Progetto per la realizzazione di impianto eolico denominato "Poggio alle Pancole" Comune di Lajatico (PI).
Codice della procedura 7874 data di avvio 4-1-2022.

Progetto per la realizzazione di un impianto eolico, denominato "Poggio alle Pancole", costituito da n. 7 aerogeneratori, per una potenza complessiva pari a 42 MW, e delle rispettive opere di connessione alla RTN, da realizzarsi nel Comune di Lajatico (PI). Cod procedura 7874

OSSERVAZIONI – ALLEGATO 3

DOC 1

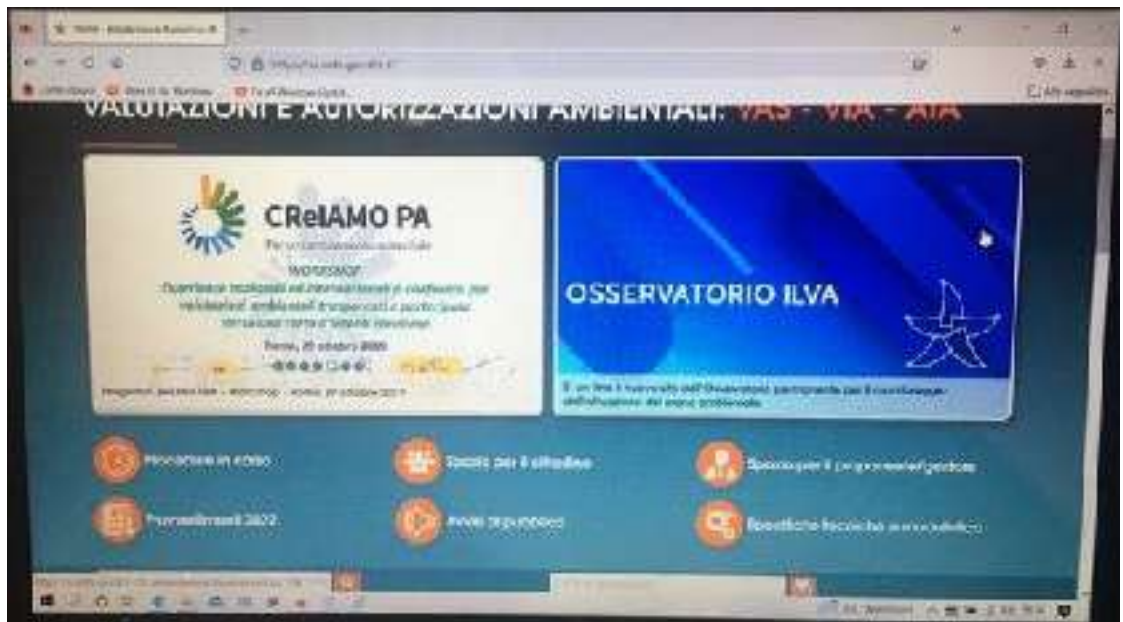
Preliminarmente, preme evidenziare che si riscontrano anomalie e scarsa trasparenza per l'accesso al sito web del MITE ove effettuare la pubblica consultazione della documentazione progettuale, a cominciare dall'AVVISO PUBBLICO che indica un link non funzionante (www.va.minambiente.it) (vedi **DOC. 1**).

DOC 3

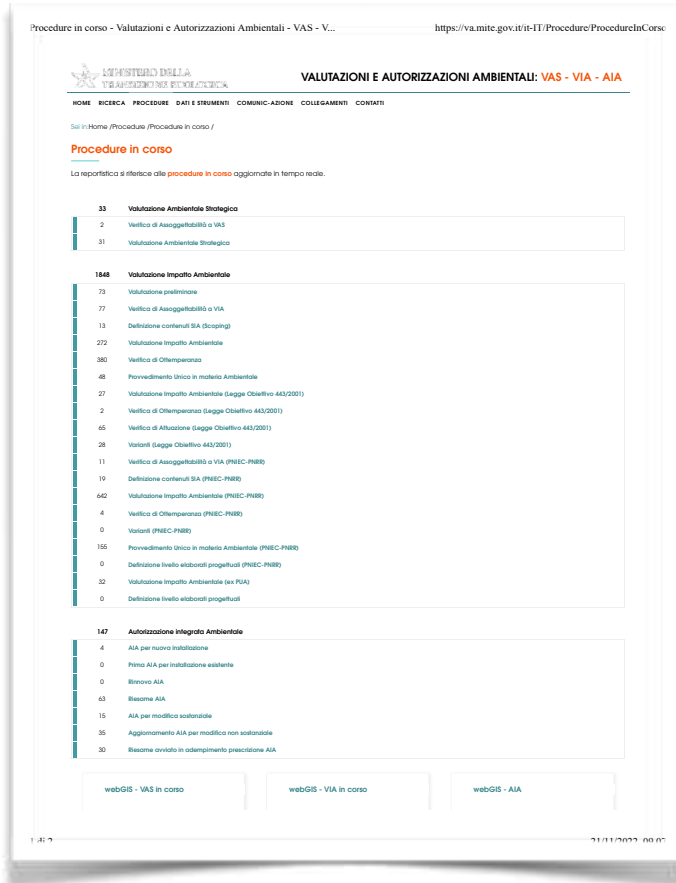
Facendo un altro percorso per accedere ai documenti del progetto e cioè cercando sul motore di ricerca il Ministero della Transizione Ecologica ed entrando nel sito web del MITE – Valutazioni e autorizzazioni ambientali - VAS-VIA-AIA e cliccando su procedure in corso (vedi **DOC. 2**), si aprono elenchi di pratiche di cui 1848 riguardanti la “Valutazione Impatto Ambientale”; in nessuna delle sottovoci compare il progetto in argomento, nemmeno tra quelle che riguardano la legge obiettivo (vedi **DOC. 3**).

DOC 4

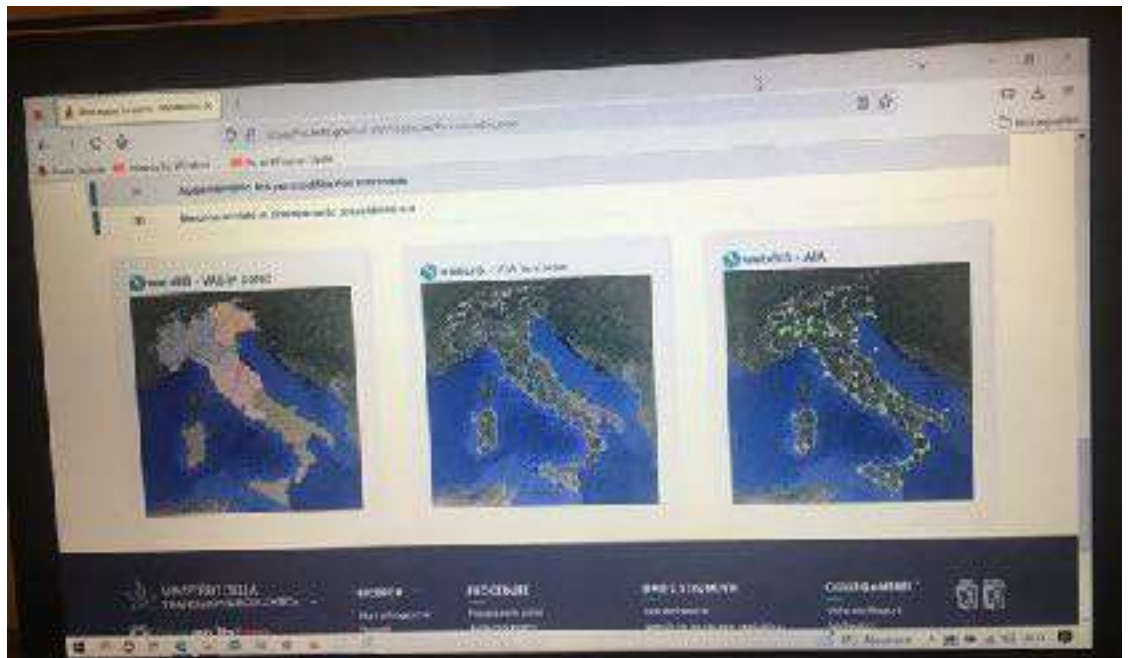
addirittura se proviamo a reperire il progetto aprendo webGIS delle VIA in corso situato nel riquadro centrale in basso (vedi **DOC. 4**), una volta cliccato, dopo molto tempo di attesa e numerosi tentativi di accesso, ci appare la schermata con su scritto “*Errore caricamento pagine - Tempo di connessione scaduto*” (vedi **DOC. 5**).

DOC 6

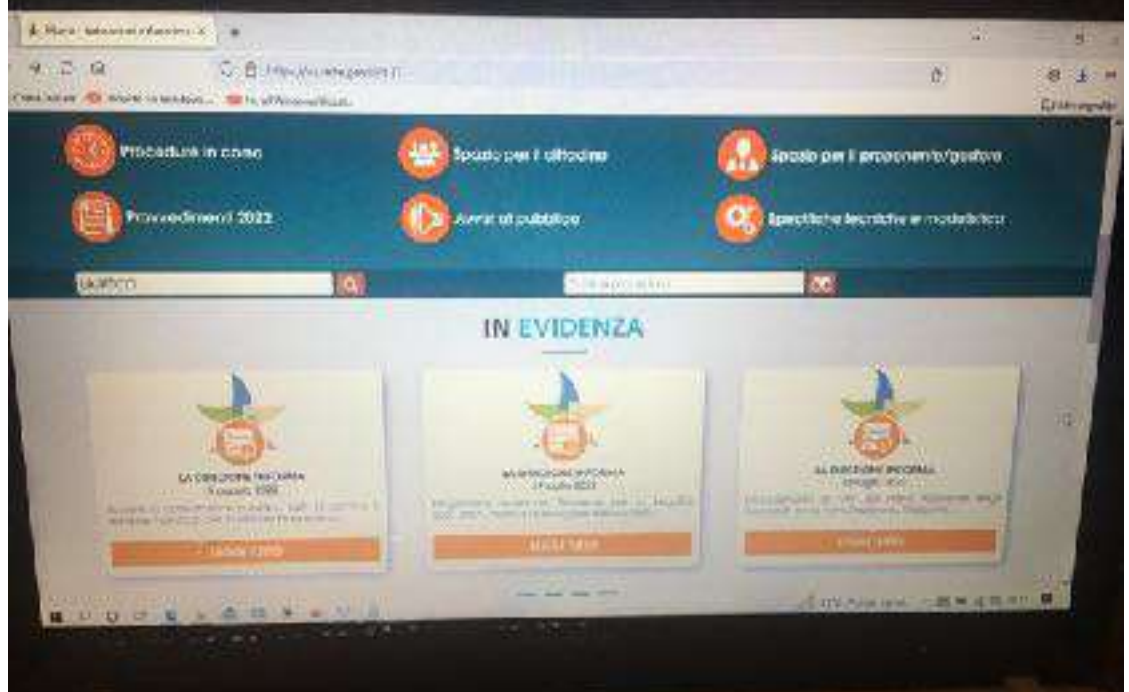
Neanche ritornando sulla home page del MITE valutazioni e autorizzazioni ambientale, nella barra in basso, scrivendo “LAJATICO” si riesce ad entrare in una pagina che contiene un elenco con il progetto in argomento: la schermata che appare dice infatti che “*Si è verificato un errore*” (vedi **DOC. 6 e 7**).

Estratto tavola 20V036_L_Visibilita_Lajatico_beni_A1_DEF.pdf

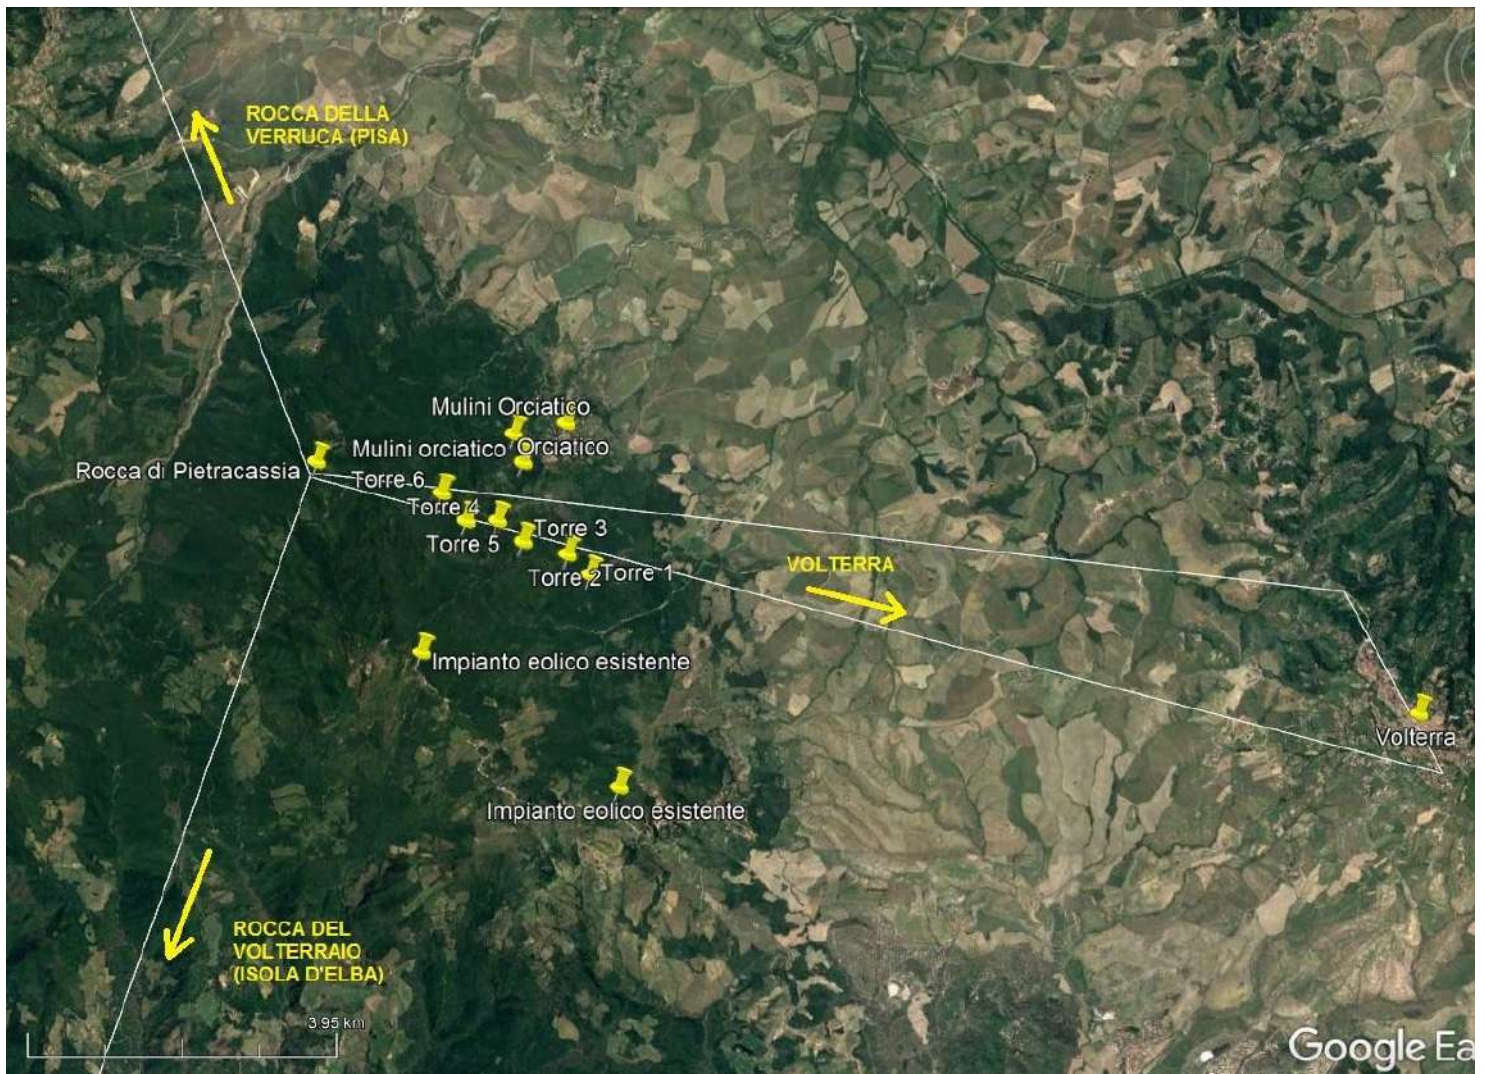
Il progetto del nuovo parco eolico invece è posto proprio lungo la direttrice Rocca di Pietracassia – Volterra, e le prime torri eoliche sono site ad una distanza molto ridotta dalla Rocca (meno di 2 chilometri). La realizzazione del Parco potrebbe perciò distruggere per sempre la più importante direttrice visiva storica che ancora possiamo apprezzare, con grave, insipiente e irreparabile danno al paesaggio, alla storia e alla cultura del territorio.

Vista dalla Rocca di Pietracassia verso Volterra – il nuovo parco eolico andrebbe ad impattare proprio sulla direttrice, e posto a meno di 2 chilometri, impedirebbe la vista di Volterra dalla Rocca; il parco eolico esistente, visibile sulla destra, è posto tra 4 e 6 chilometri, ed è èarzialemente nascosto da un colle più alto.

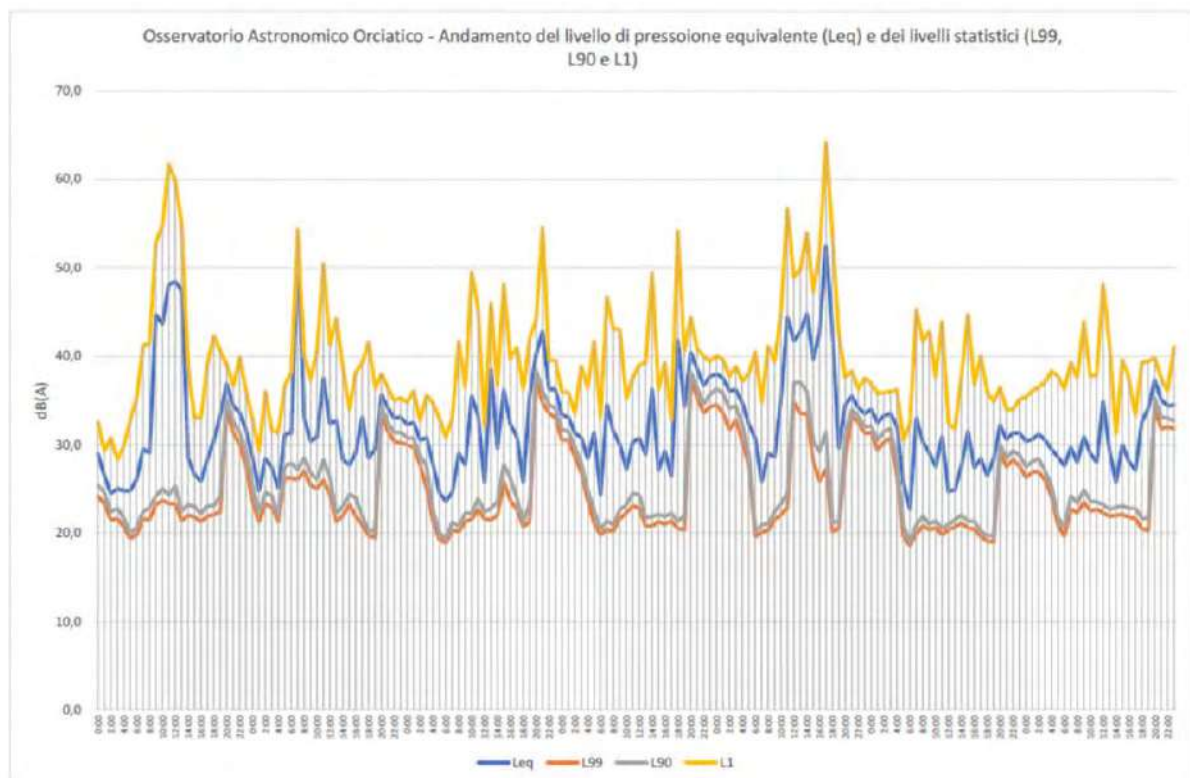
Se ne deduce che ipotizzando un abbattimento delle pareti inferiore a quello della valutazione e conforme alle stime riportate il criterio differenziale a finestre aperte si applica e SI SUPERA, sempre con riferimento ai bassi livelli di rumorosità registrati e che sono caratteristici della zona.

di pressione istantanea L1 si aggirano intorno ai 63 e 65 dB(A) o comunque superiori a 50 dB(A) e questo per periodi di 4 e 9 ore, quindi per buona parte della giornata.
